חוות דעת הנדסית

המזמין:	וועד הבית
כתובת הנכס הנבדק:	[REDACTED]
תיאור המבנה:	בניין מגורים בן 30 קומות.
המוכר/ הקבלן:	[REDACTED]
תאריך הביקורת:	6.2.2017 7.2.2017 8.2.2017 15.2.2017 21.2.2017 20.2.2017 9.4.2017
נותן חוות הדעת:	מהנדסים אזרחיים [REDACTED]

הליקויים

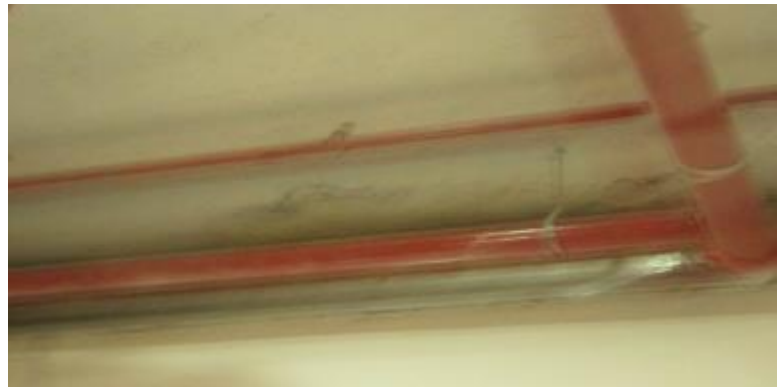
קיימים סימני רטיבות בתקרות במקומות הבאים:
 - חנייה 114.

- חנייה 50.

- חניות 11,13.

דרוש: פירוק המשטח שמעל התקרה ותיקון האיטום עפ"י הנחיות יועץ איטום. לאחר תיקוני האיטום יש לבצע תיקוני צבע באזורים שנפגעו. יודגש, כי ביצוע הזרקות מהצד הפנימי אין הפתרון לבעיה. זהו כביכול מענה זריז ומהיר הנועד להקטנה משמעותית של נזילות. בד"כ הן מבוצעות ללא בקרה, ואין מהוות פתרון מאריך ימים. הן מבוצעות גם מהצד ה"לא נכון", בעוד שאיטום יסודי ואמין, מבוצע מהצד ממנו מגיעים המים. הדבר חיוני גם למען אריכות חיי המבנה. יתרה מכך, בעבודות המבוצעות מהצד הפנימי, אנחנו נוהגים לבוא עם מערכת איטום נוספת.

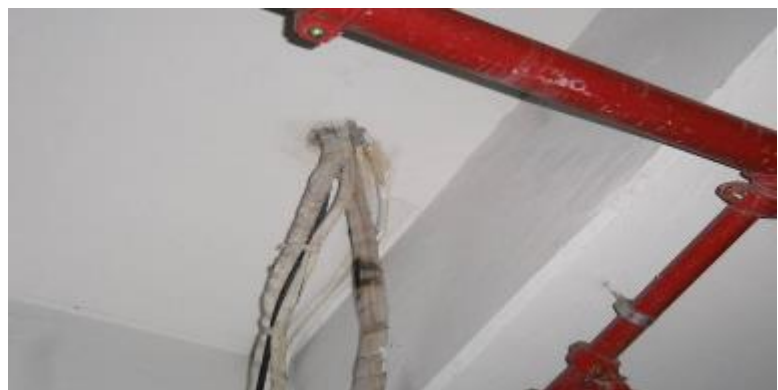
- חניות 19,20,21.

2.4. תעלות ניקוז

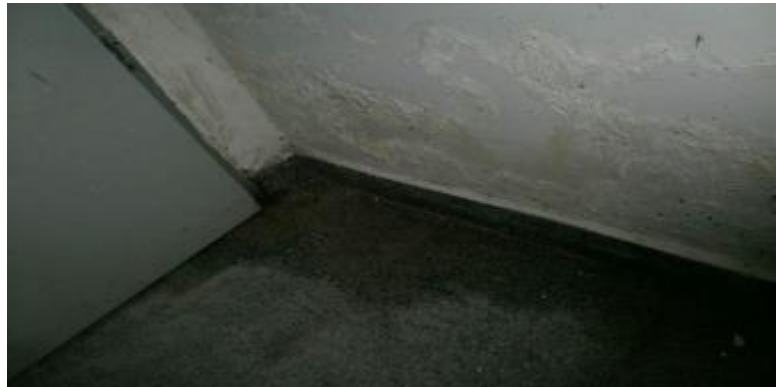
חניות 19,20,21: נעשה ניסיון לנקז את המים באמצעות תעלות "האוספות" את המים החודרים לחניון וזאת במקום לבצע איטום תקני ולמנוע את חדירת המים למבנה.

למען הסר ספק, דבר זה מנוגד לתקנות התכנון והבנייה והתקן כדלקמן.
ניקוזים תחתונים באמצעות תעלות אינם מקובלים כפיתרון מכיוון שמים החודרים דרך אלמנטי הבטון גורמים לחלודה והיחלשות האלמנטים. בנוסף, הניקוזים מאולתרים, אינם מתוכננים, אינם תקינים ומהווים עומס על תחזוקת הבניין.

דרוש: מכיוון שהתעלות כעת מסתירות את מיקום חדירת הרטיבות, בטרם מתן פיתרון איטום, נדרש פירוק התעלות, שכירת יועץ איטום וביצוע תיקונים עפ"י הוראותיו. פירוק המשטח שמעל התקרה ותיקון האיטום.

2.8 אדניות

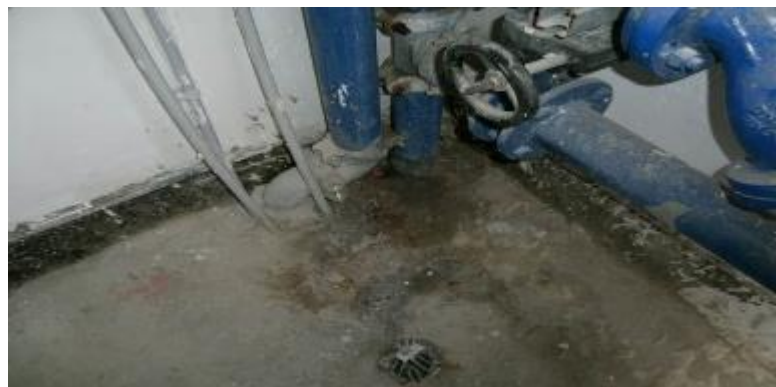
קומת גלריה צד דרום: קיר אדנית רטוב עקב איטום לקוי.

דרוש: איטום.

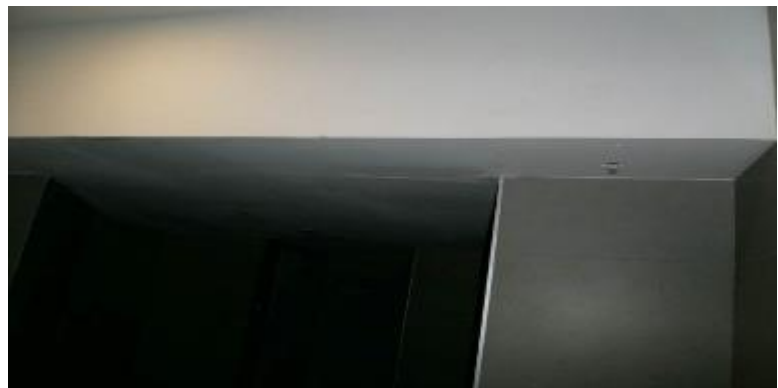
- שוט אשפה קומה 29.

דרוש: בדיקות לאיתור נזילות מתבצעות על ידי חברות עם ציוד מתאים אשר התמחו בסוג זה של עבודה, כמו: חב' "קלוגר" בע"מ; חב' "שרתול" בע"מ ואחרים. לאחר איתור מקור הנזילה יש לתקן לפי הצורך כולל החלפת ריצוף, תיקוני טיח וצבע.
עלות משוערת:

7.8 מפתן דלת

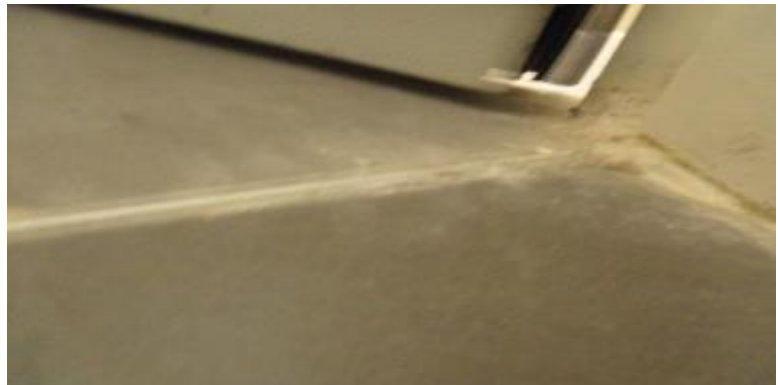
א. אביזר קצה בולט
סף הדלת (אלומיניום) בולט מפני הריצוף ויוצר מפגע בטיחותי עקב היווצרות מדרגה. לדוגמא: קומה 22, חדר מדרגות 1.

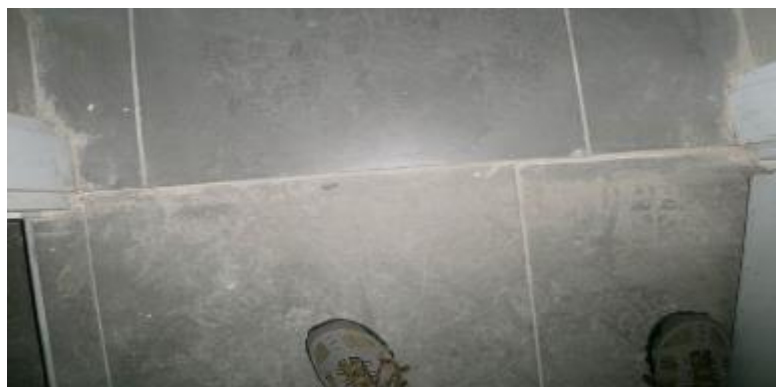
ב. סף משופע
 סף דלת משופע ביחס לריצוף כך שנוצר מצב בו הריצוף בחלקו שקוע ובחלקו בולט. לדוגמא:
 חדר מדרגות 1 קומה 23.

דרוש: הסרת הסף ואריחי הריצוף הסמוכים אליו והתקנתם באופן מפולס. עלות:

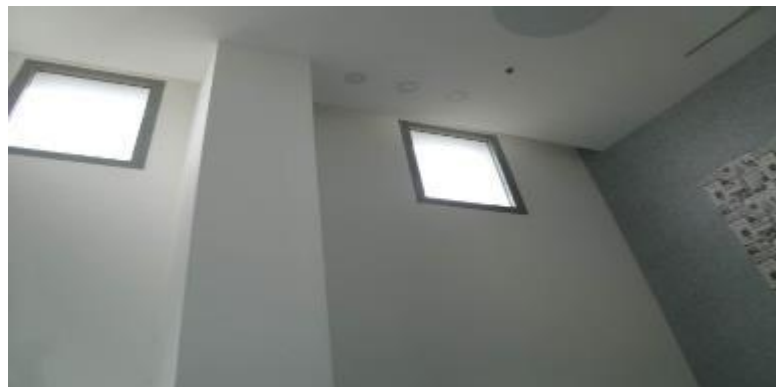
ג. מרווח בין פרופיל תחתון לרצפה
מרווח בין פרופיל תחתון של וטרינת הלובי והריצוף. לדוגמא:
צד דרום.

דלת כניסה ראשית לבניין.

דרוש: התקנת/החלפת הפרופילים בפרופילים רחבים וסגירת המרווח.
עלות:

9.4. אדן חלון

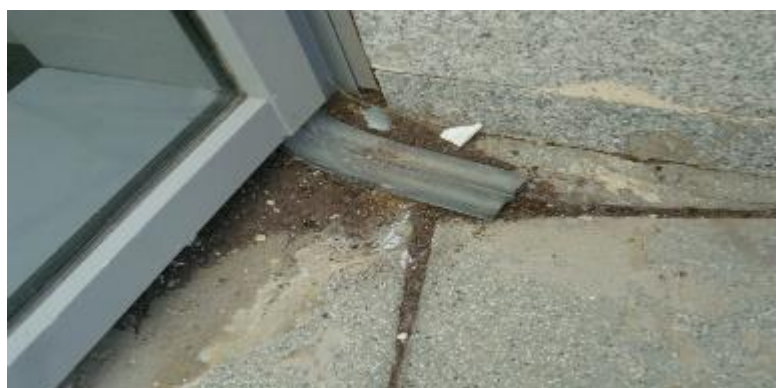
א. איטום בין אדן לקיר
 מועדון דיירים צד צפון: חסר איטום בין אדן לקיר.

דרוש: השלמת איטום.
 עלות:

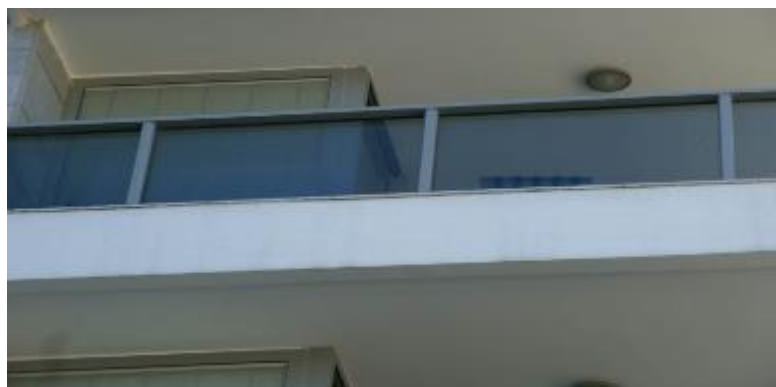
צד דרום: קופינג אינו בקו אחיד ובמפלס אחיד.

דרוש: פירוק האריחים והתקנת חדשים בקו אחיד ובאופן מפולס.
 עלות:

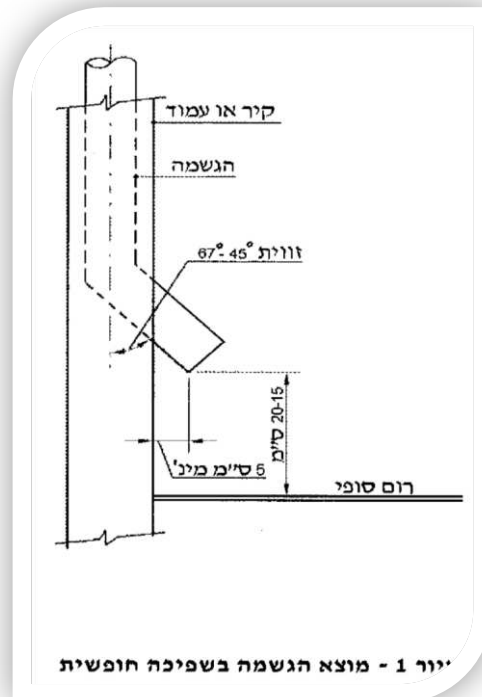
- ב.** נקודת שפיכה גבוהה/נמוכה
נקודת השפיכה של המרזבים הבאים גבוהה או נמוכה מהנדרש.
- צד צפון. גובה: 0 ס"מ.

- כניסה לחניון צד צפון. גובה: 0 ס"מ.

הדבר מנוגד להל"ת (הוראות למתקני תברואה), סעיף 7.3.5.1, ציטוט:

13.5. גלאים ומתזים מכוסים

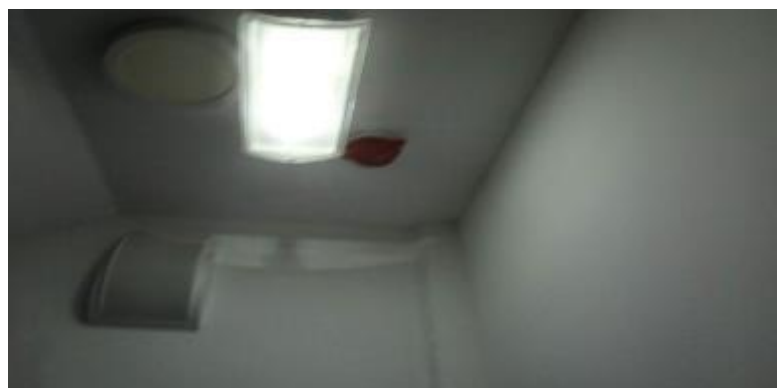
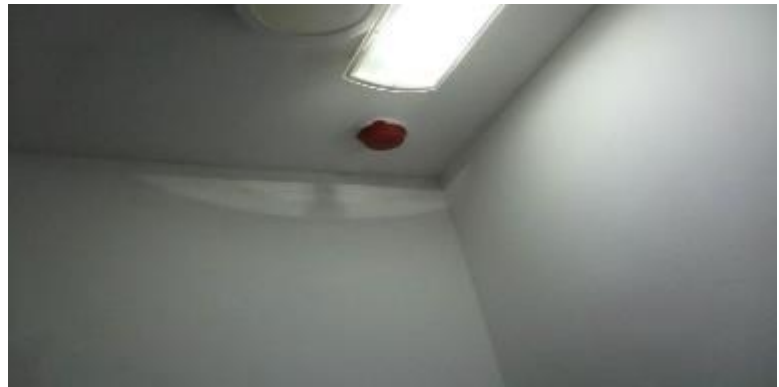
יש להסיר מכסים מגלאי עשן ומגנים מהמתזים בכל רחבי הבניין. לדוגמא:
 לובי קומות.

חדר מדרגות גג.

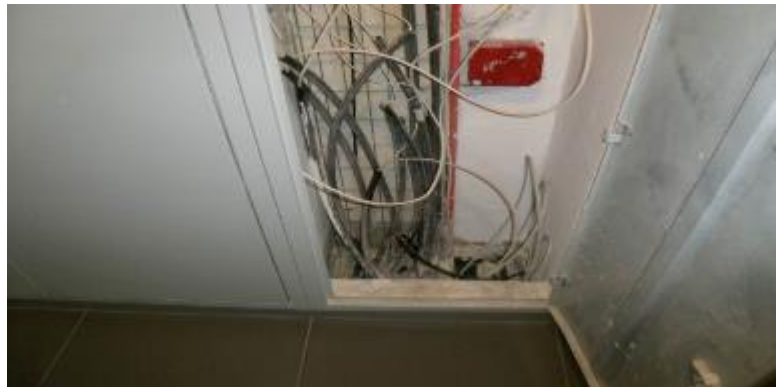
ארונות התקשורת בכל רחבי הבניין אינם מסודרים עם כבלים פזורים ופסולת בנייה. לדוגמא: קומה 30:

דרוש: ארגון הכבלים וקיבועם ללוח.
 עלות:

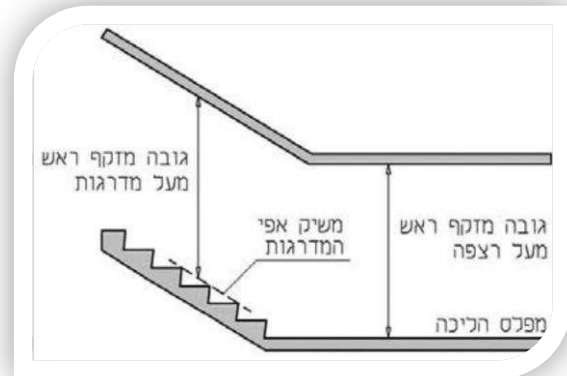
מזקף הראש בחדר מדרגות 1 קומה 1-, ירידה מטה הנו 204 ס"מ.
מזקף הראש חדר מדרגות 2 קומת קרקע, לכיוון מעלה הנו 205 ס"מ.

16.3. כמות מדרגות

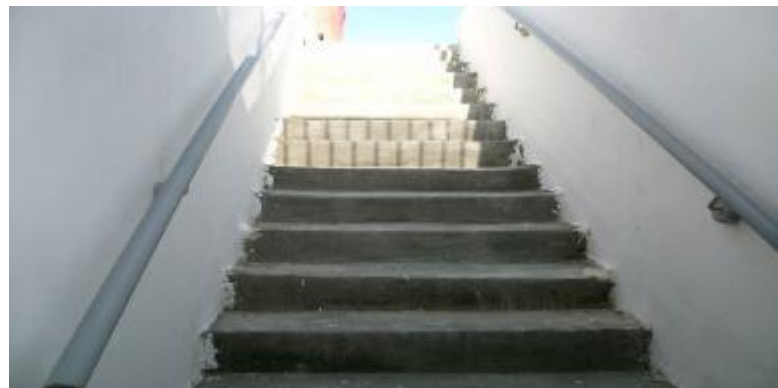
עלייה לגג מנחת מסוקים: קיימות 17 מדרגות.

הדבר מהווה ליקוי בטיחותי ומנוגד לתקנות התכנון והבנייה, סעיף 3.39, ציטוט:

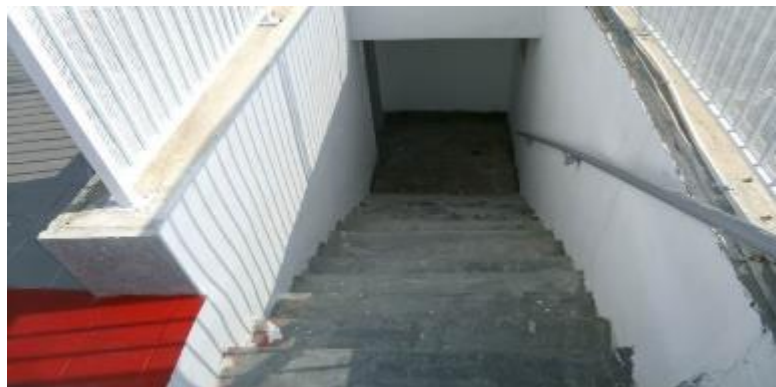
חדר מדרגות 2 קומה 29 וחצי: מעקה המדרגות המשופע הנו בגובה של 83 ס"מ.

ת"י 1142 מתיר גובה מינימלי של 90 ס"מ.

דרוש: החלפת המעקה במעקה חדש ותקני.
עלות: תומחר בסעיף קודם.

18.2. נדבך ראש

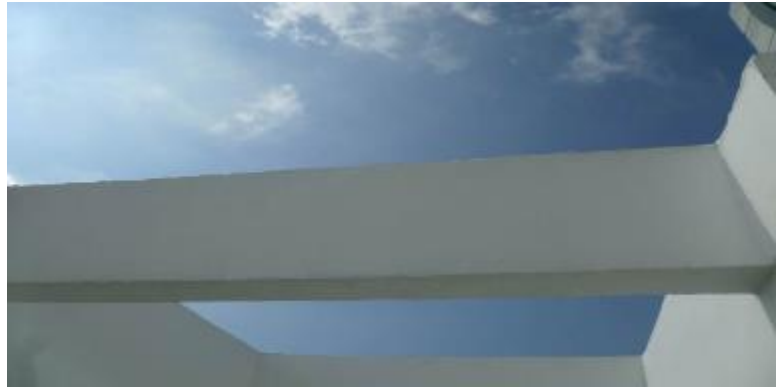
א. אף מים
במעקה הגג חסר אף מים. לדוגמא:
היקף גג מנחת מסוקים.
